Nomor : 016/RSMU/IPSRS/V/2021
Lampiran : 2
Perihal : Perbaikan dan redesain support logo RSMU GMS

**Yth. Wakil Direktur Umum Rumah Sakit Mata Undaan
Surabaya**

Support logo eksisting

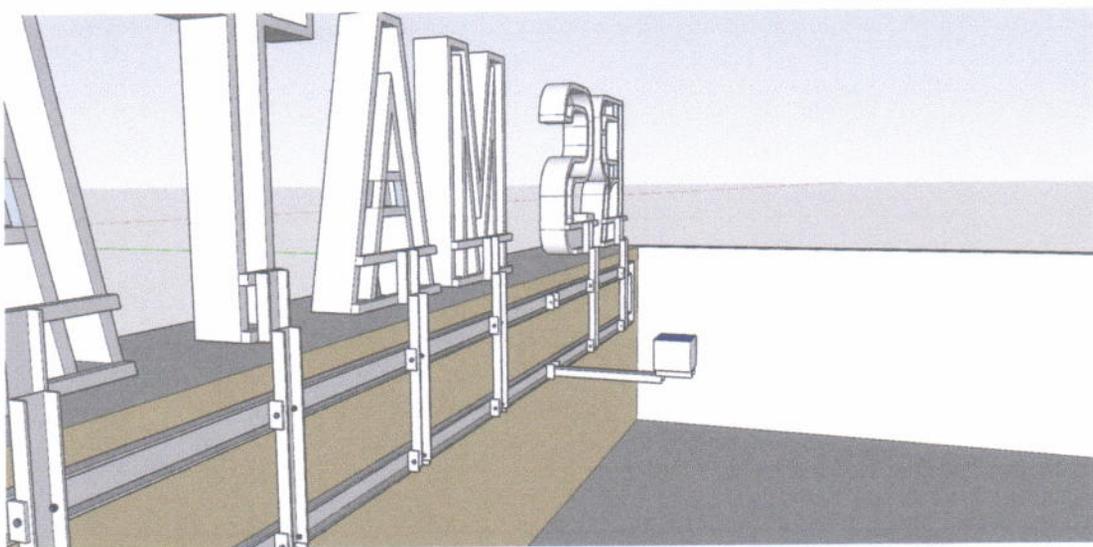
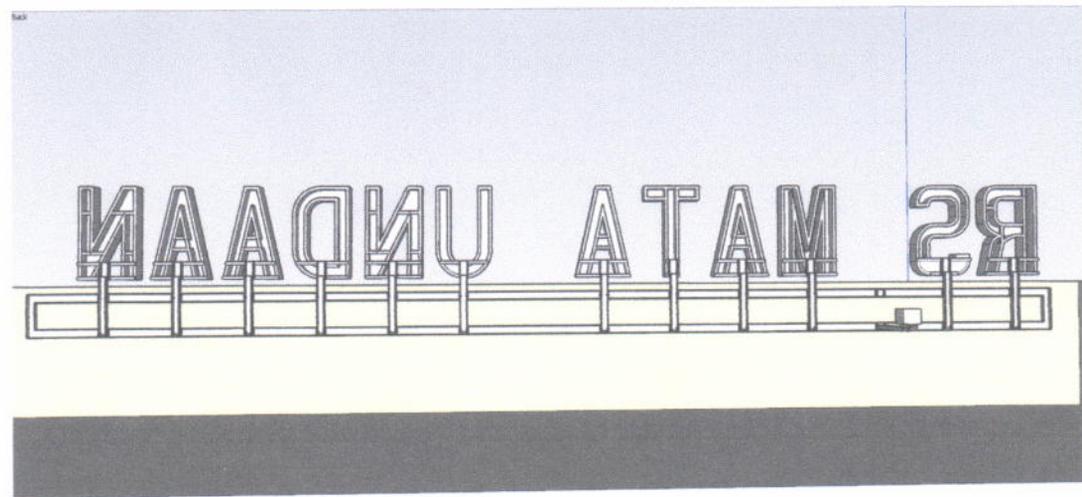
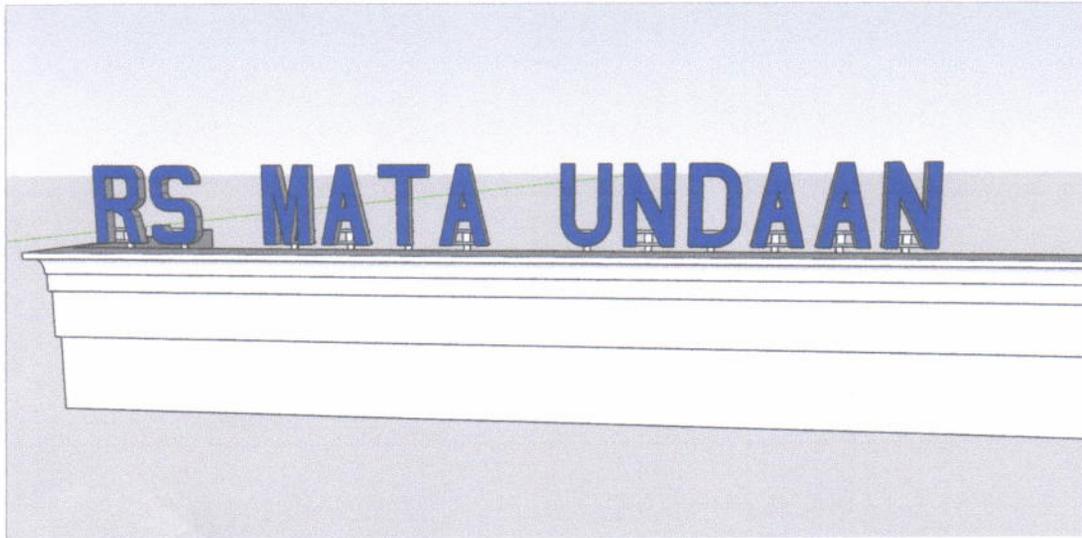
1. Support eksisting kurang kuat akibat dimensi dan jenis material yang digunakan;
2. Prediksi bahwa sambungan las akan retak atau lepas akibat penggunaan material yang tidak sesuai;
3. Pemeliharaan dan perbaikan sulit untuk dilakukan karena semua support dijadikan satu dan di las permanen.
4. Desain support baru akan menggunakan material yang lebih kuat dan menyesuaikan font logo eksisting;
5. Desain support baru memudahkan pemeliharaan dan perbaikan dan masing-masing font logo bisa dilakukan perbaikan secara terpisah.
